**Objet :** BRUXELLES. Rue du Grand-Hospice, 7. Rénovation et restauration de l'ancien hospice et de ses jardins et réaffectation en un ensemble résidentiel. Avis de principe la CRMS rendu préalablement à l'introduction de la demande de de permis unique.  
*Dossier traité par Mmes S. Valcke, DMS et C. Lerclercq, DU.*

En réponse à votre courrier du 8 février 2018 sous référence, réceptionné le 9 février nous vous communiquons **les remarques et les observations formulées par la CRMS** en sa séance du 21 février 2018, concernant l'objet susmentionné.

Extrait du dossier de demande d'avis de principe : plans de l'état projeté au 1<sup>er</sup> et 2<sup>e</sup> étages, annotés par la CRMS

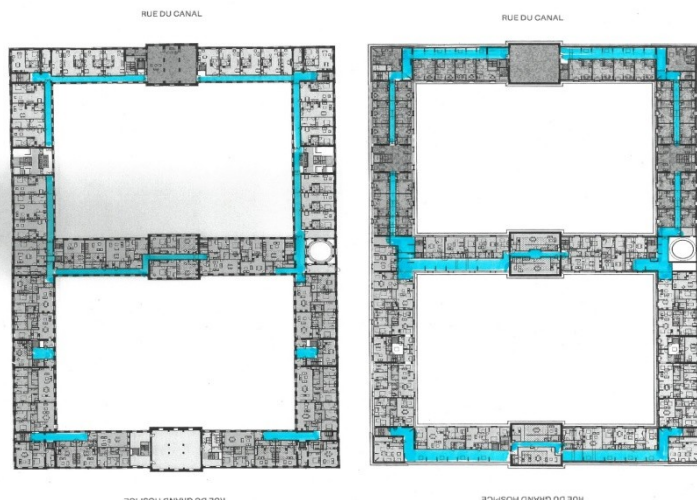
La Commission demande de respecter ce modèle et d'organiser les circulations verticales au droit de l'implantation et selon la même l'emprise que les distributions d'origine, dans le respect de la parfaite symétrie nord-sud. Cette logique fonctionnelle doit commander une distribution horizontale claire et lisible et dicter l'organisation des logements (et non l'inverse comme cela semble le cas).

Les plans de projet figurés ci-dessus montrent, en effet, que la logique distributive, essentielle dans la composition de Partoes, n'a pas été respectée aux étages. Ils mettent en outre en évidence l'approche

asymétrique nord-sud (le projet étant plus respectueux des circulations au nord). La CRMS ne peut souscrire à cette perte de lisibilité du plan et demande de respecter l'organisation et la symétrie du système de distribution.

- . restituer les cages d'escaliers monumentales au sud comme au nord ;
- . implanter les escaliers à leurs emplacements et les décliner en 2 ou 3 volées tel qu'originellement (et non en 4 comme proposé) ;
- . retrouver l'implantation des autres cages d'escaliers (espaces traversants) ;
- . rendre les escaliers des 4 angles extérieurs visibles depuis les galeries et les organiser en 2 volées et non en 4 (dans l'avant-projet, ces cages d'escaliers seront fermées et placées en retrait).
